Avis interassociatif

Enquête publique Loi sur l'eau 2022 - Saint-Sauveur

Juillet 2022

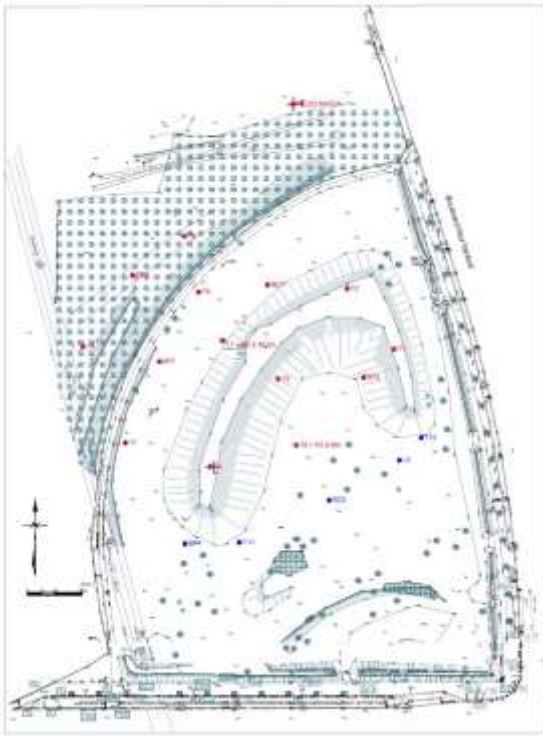
Plus précisément, nous notons que la coupe de la fosse de plongée (cf ci-dessus) inscrit des niveaux (de la craie blanche, de la nappe, ...) qui sont différents de ceux explicités ailleurs dans le texte (notamment p72 et suivantes du Dossier Loi sur l'eau modificatif).

Premièrement, la coupe de la fosse de plongée ne référence pas les bons niveaux d'eau

- Le niveau d'eau 17,80 m NGF retenu pour cette coupe est celui du sondage SC2 (en date du 21/12/2017, [https://documents-plu2.lillemetropole.fr/Consultation Saint Sauveur/5 OPQRST Annexes du Dossier loi sur leau modificatif.pdf](https://documents-plu2.lillemetropole.fr/Consultation_Saint_Sauveur/5_OPQRST_Annexes_du_Dossier_loi_sur_leau_modificatif.pdf) page 225/340 du PDF) qui caractérise un profil qui ne peut indiquer le niveau d'eau naturel du site. En effet, ce sondage révèle qu'à cet endroit le sous-sol a été particulièrement remanié et intègre des éléments perturbateurs de l'écoulement de l'eau et de son niveau. Il est décrit que le sous-sol comporte 20 cm de terres végétales, 8,80 m de remblais hétérogènes et enfin 3 couches de maçonneries totalisant 3,55 m d'épaisseur. Comme le confirme l'étude (p 176/340 du même document), **ces éléments correspondent aux fondations des anciennes fortifications dont la nature maçonnée ne peut laisser passer l'eau. Le niveau d'eau "naturel" à prendre en compte ne peut donc être déterminé par ces indications.**

- Par ailleurs, le niveau d'eau retenu pour le sondage SC2 ne correspond qu'à une occurrence (décembre 2017), alors qu'il existe des données qui illustrent les variations saisonnières de la nappe.

Il n'est pas compréhensible que la coupe de la fosse reprenne les références EH (Hautes-Eaux) et EE (Eaux exceptionnelles) de ce tableau mais en exclut les niveaux EF (Eaux Fréquentes = 19,6 mNGF) et EB (basses-eaux = 18,2 mNGF) pour privilégier l'indication du sondage SC2 ("niveau d'eau repéré à proximité" à 17,8 mNGF) justement inférieur à ces deux données.

- ⇒ Le « niveau d'eau repéré à proximité » sur le schéma de la coupe ne veut donc rien dire, MAIS SURTOUT la coupe est particulièrement trompeuse car elle ne fait pas apparaître les fortifications.

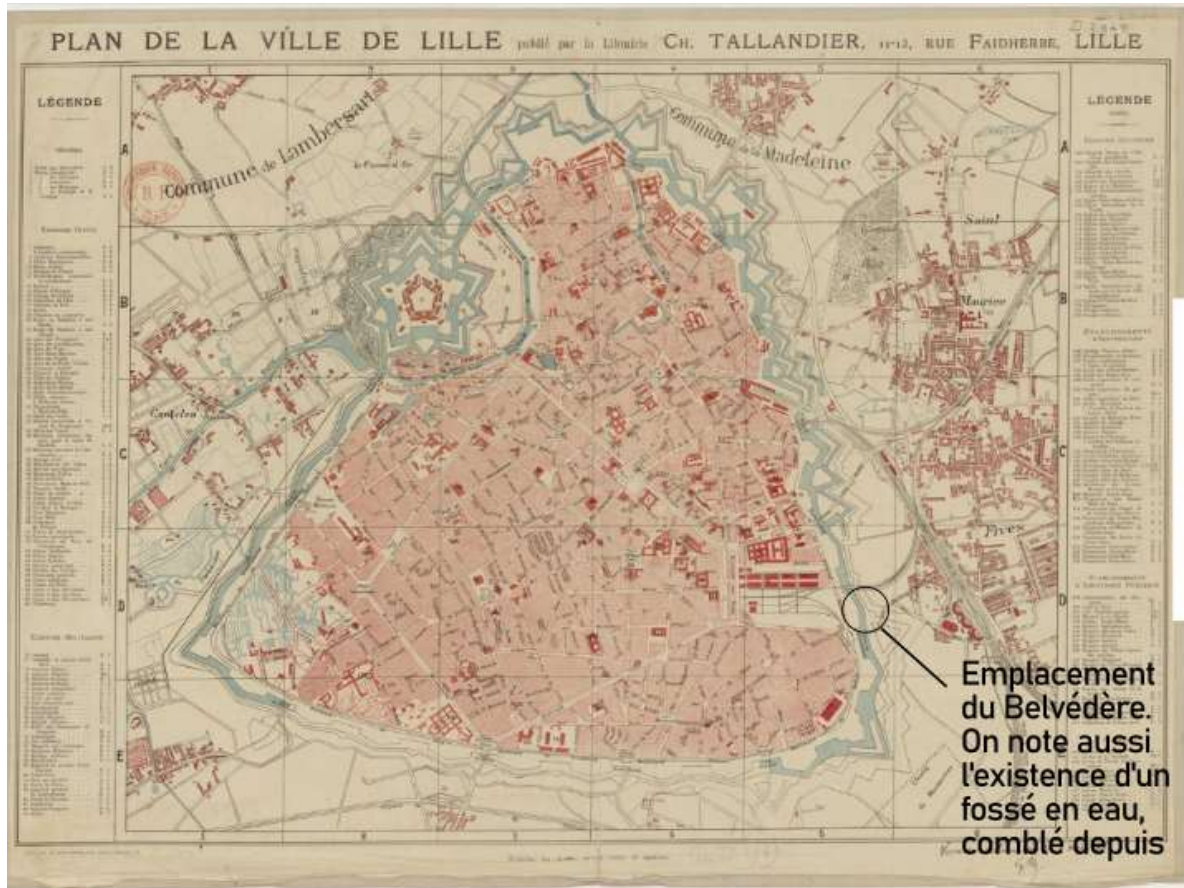
Or, à 20 mNGF, la nature du sous sol révélée par les sondages est très hétérogène sous le belvédère.

- les sondages SC1 et SC2 montrent qu'à ce niveau, le sous-sol est encore constitué de remblais, ce qui est particulièrement instable pour la construction. Il va donc être nécessaire d'aller plus profond.
- les sondages T2, T10 et T11 ne sont pas suffisamment profonds et ne permettent pas de dire qu'à 20 mNGF le sous-sol présente des caractéristiques suffisantes de stabilité (par exemple T2 s'arrête à 21 m NGF et nous sommes toujours dans les remblais)
- sur d'autres sondages, la craie blanche arrive jusqu'à une altitude de 22,5 mNGF. Terrasse à 20 mNGF revient à retirer plus de 2 m de craie (couche géologique de la nappe), sans que l'impact sur la nappe ne soit évoqué (EH à 20,5 m NGF estimés).

- ⇒ Les moyens techniques proposés ne répondent pas aux données objectives, l'impact sur la nappe n'est donc pas correctement évalué.
